**PROJET DE CENTRALE PHOTOVOLTAÏQUE AU SOL
SUR LA COMMUNE DE Lançon-de-Provence**

**Note de présentation
prise en application de l'article R.123-8 (3° et 6°) du code de l'environnement
mentionnant les textes qui régissent l'enquête publique en cause ,
la façon dont cette enquête s'insère dans la procédure administrative relative à l'opération
considérée, les décisions pouvant être adoptées à son terme,
l'autorité compétente pour prendre la décision et
les autres autorisations nécessaires pour réaliser le projet**

Objet : Consultation dans le cadre de la demande de permis de construire PC 013 051 18 00006 SAS Centrale
PV de Font de Leu

Objet : PC 013 051 18 00006 – SAS Centrale PV de Font de Leu

Illustration 1 : Plan de situation (extrait du résumé non technique)

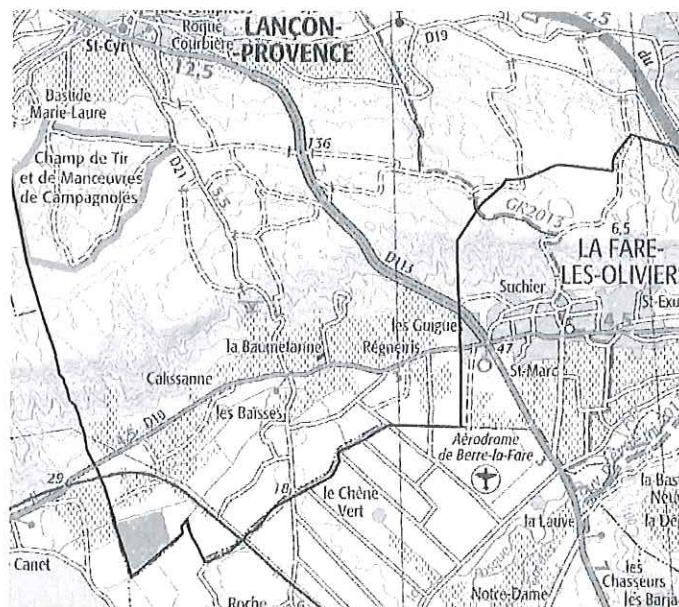
Par ailleurs, il est nécessaire de représenter sur un seul plan de masse la localisation des modules photovoltaïques ainsi que les deux accès sur la RD 10 et la RD 21b.
